# Centrale photovoltaïque flottante

*Commune de Rosnay-l'Hôpital (10500)*

**Réponse aux avis des services instructeurs**

Figure 1 : Plan masse du projet de centrale photovoltaïque flottante

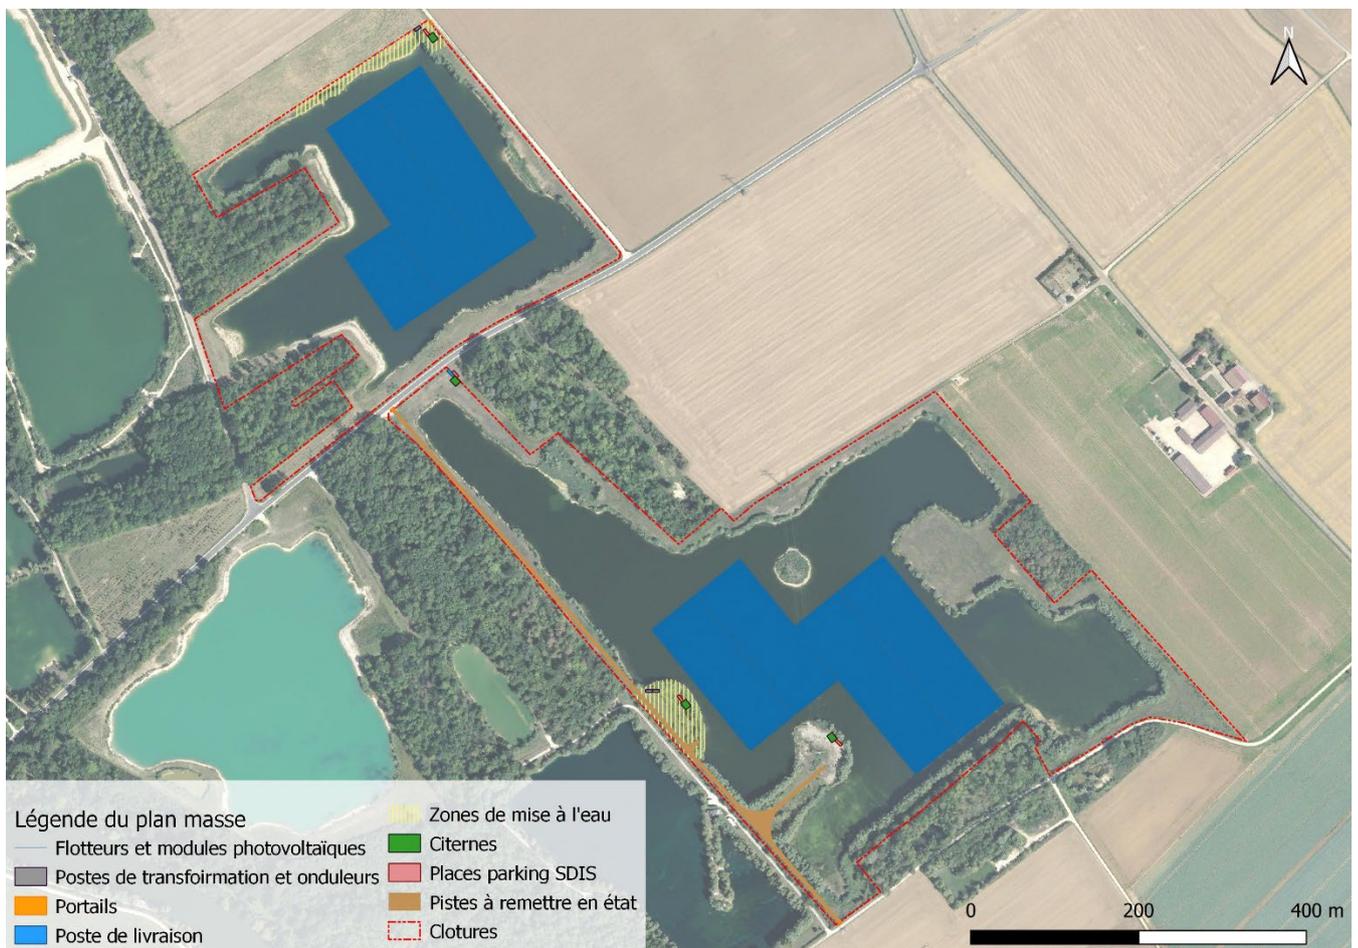
Toutefois, la préconisation 6 demande de « **S'assurer de la sectorisation des tables photovoltaïques, de sorte que chaque panneau photovoltaïque soit distant de moins de 50 mètres de la voie engin** ».

Le plan masse du projet est rappelé ci-dessous. On peut y voir que la distance entre les panneaux et les voies engins est généralement supérieure à 50m.

« La prescription portant sur la distance de 50m peut-être remplacée par :

1. la mise en place d'une rampe de mise à l'eau pour les embarcations des sapeurs-pompiers ;
2. la mise en œuvre de flotteurs ne pouvant pas prendre feu au contact d'une source de chaleur ;
3. le contrôle et le retrait de la végétation aquatique ;
4. l'installation d'un plan général mettant en évidence les équipements de sécurité incendie »

1. Une rampe sera ajoutée dans chaque zone de mise à l'eau (hachurée en jaune sur le plan, précédent) pour les embarcations des sapeurs-pompiers ;
2. Aucun flotteur sur le marché n'est entièrement ininflammable. Toutefois, les flotteurs choisis présente un grade de résistance au feu permettant effectivement de ne pas prendre feu au contact d'une source de chaleur ;

4. Un plan général de l'installation mettant en évidence les équipements de sécurité incendie sera à la fois transmis au SDIS et affiché à des endroits visibles sur site pour permettre une bonne transmission d'information pour les pompiers en intervention sur site.

Figure 3 : Vue de dessus et plan de coupe de la ligne 63 kV au-dessus du projet

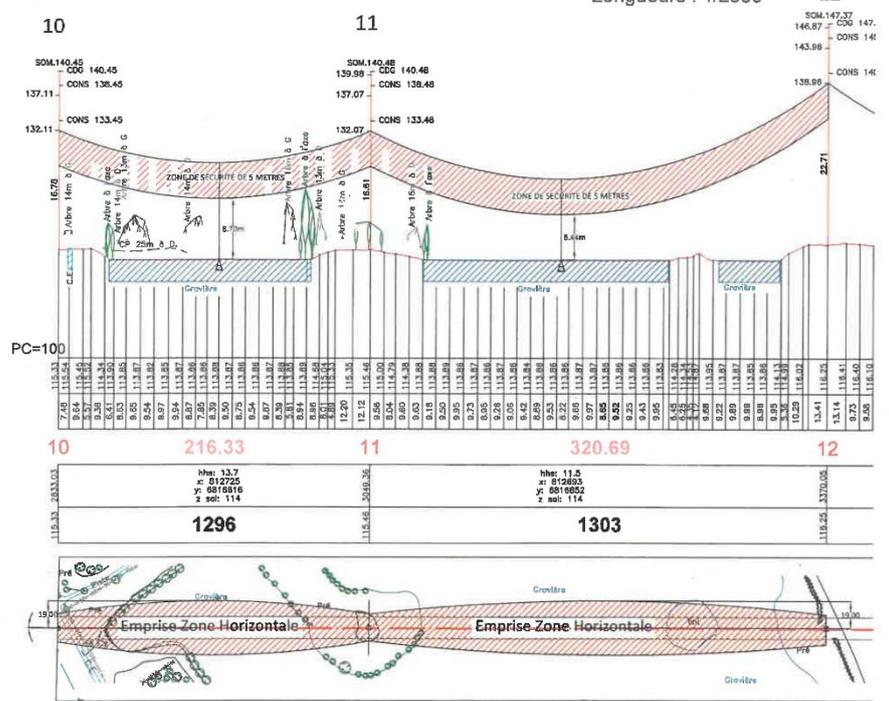
« En réponse, nous vous précisons en premier lieu que la réglementation ne s'oppose pas à la réalisation de divers aménagements à proximité de lignes aériennes sous réserve que les distances de sécurité entre ces derniers et les conducteurs prévues par l'Arrêté Interministériel Technique du 17 mai 2001 fixant les conditions techniques auxquelles doivent satisfaire les distributions d'énergie électrique soient respectées.

A cet égard, il est à constater que ledit Arrêté prévoit une distance d'éloignement de sécurité de 5 mètres minimum en toutes circonstances. »

Le plan de droite donne une distance de 5,4 m entre la surface de l'eau et la zone de sécurité (de 5m en-dessous de la ligne) à ne pas toucher.

La hauteur maximale des panneaux photovoltaïques et des flotteurs est de 60 cm. La distance de sécurité avec la ligne électrique sera donc respectée à tout moment.
